A. ACLARACIONES POR PARTE DE VPI A LOS PLIEGOS DE VENTA DE LA PARCELA Z1 EN PARQUE EMPRESARIAL SAGUNTO

B. ACLARACIONES POR PARTE DE PARQUE EMPRESARIAL SAGUNT (PROMOTOR) A LOS CONDICIONANTES FÍSICOS DEL EMPLAZAMIENTO

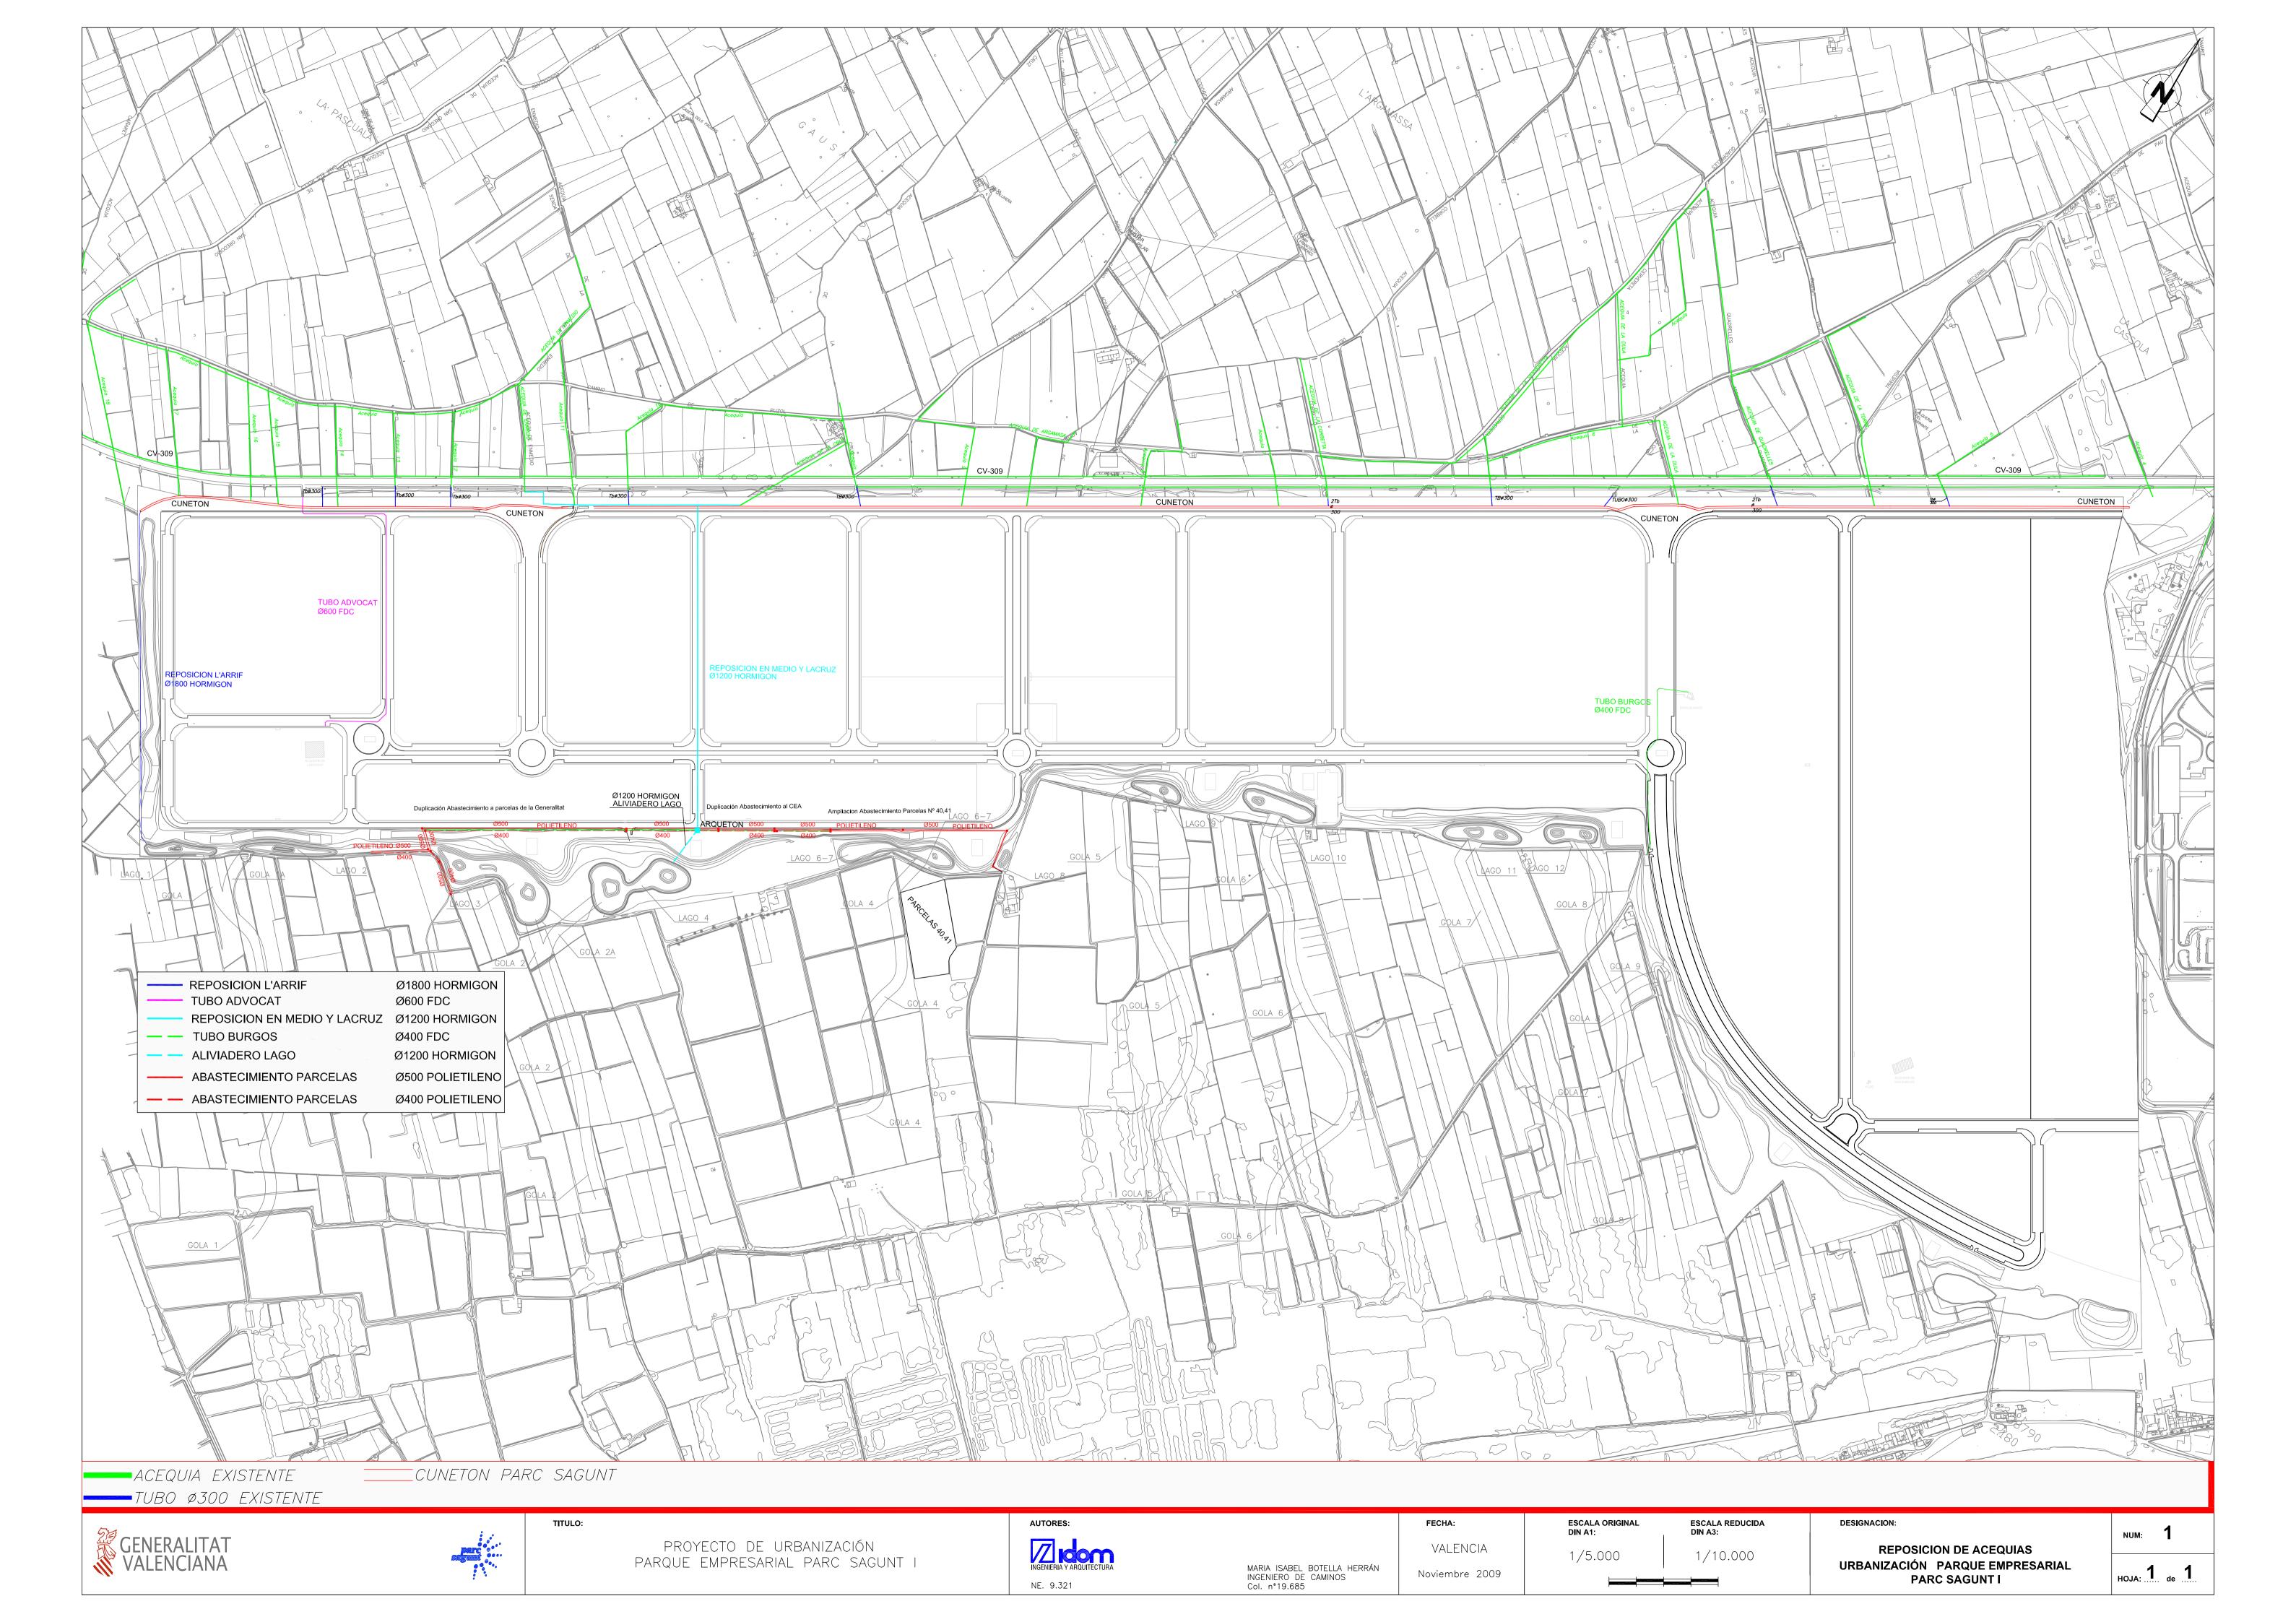
Acequias

En la parcela se pueden observar varias acequias que parecen no tener uso, siendo la más importante la acequia de la Torreta. Aunque no se detecte que estén en uso, si hay presencia agua en las mismas, pues se ve claramente el crecimiento de cañas en los trazados de las acequias. Debería asegurarse que las acequias se encuentran debidamente anuladas.

Interesa aclarar si previamente a que se urbanizara el polígono hubo un proceso de reparcelación/parcelación previa expropiación. y si la Comunidad de regantes fue oportunamente compensada y la acequia anulada.

El Programa de Actuación Integrada (PAI) y Proyecto de Urbanización (PU) de Parc Sagunt, fueron aprobados por resolución del Honorable Conseller de Obras Públicas, Urbanismo y Transporte de fecha 15 de abril de 2003. En dicho Proyecto de Urbanización aprobado se incluía un capítulo de reposición de servicios en el que se desviaban todas y cada una de las acequias existentes fuera de las parcelas privadas (se adjunta plano de desvío efectuado como ANEXO I).

Posteriormente las obras de urbanización fueron recibidas por el Ayuntamiento de Sagunto en abril de 2011, con el visto bueno del sindicato de riegos y todos los agentes implicados en dicha recepción. Por lo tanto, los posibles restos de acequias existentes dentro de parcelas privadas se encuentran desviados convenientemente y no suponen ninguna servidumbre para las parcelas.

NOMBRE: RURT-37

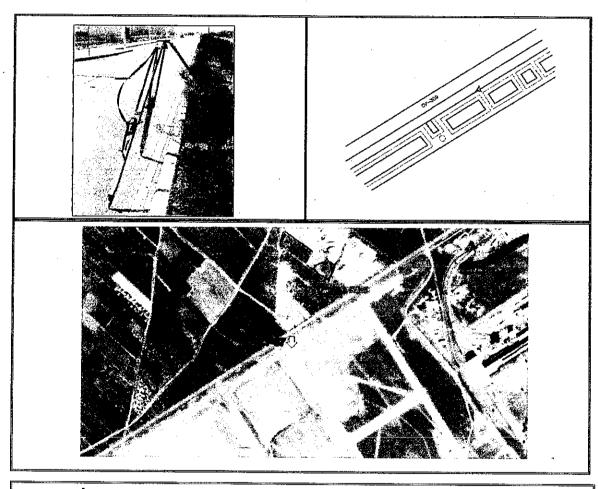
• Una construcción (sin identificar).

Cerca de la esquina norte de la parcela se encuentra una pequeña construcción de hormigón similar a un vértice geodésico. Se ha consultado la base de datos de los vértices geodésicos nacionales y no figura el mismo. Se ha consultado la Red Urbana de Referencias Topográficas de Sagunto y se hace mención en el hito RURT-37 a un hito del polígono: Situado en el polígono ·"Parc de Sagunt". Sobre la carretera que discurre paralela a la CV-509. Ubicado sobre el bordillo izquierdo en sentido hacia Sagunto a 50m del hito enclavado dentro del polígono coincidiendo con la intersección de viales.

<u>Interesa aclarar si es posible proceder a demoler la construcción y no tener servidumbre de ningún tipo.</u>

La construcción existente dentro de la parcela Z1 denominada "vértice geodésico" no representa servidumbre de ningún tipo y puede ser demolida. Tras consultar con el Ayuntamiento de Sagunto su Red Urbana de Referencias Topográficas, localizamos el hito RURT-37 junto al vial del polígono denominado H3 en zona de dominio público (SE adjunta descripción del RURT-37 como ANEXO II)
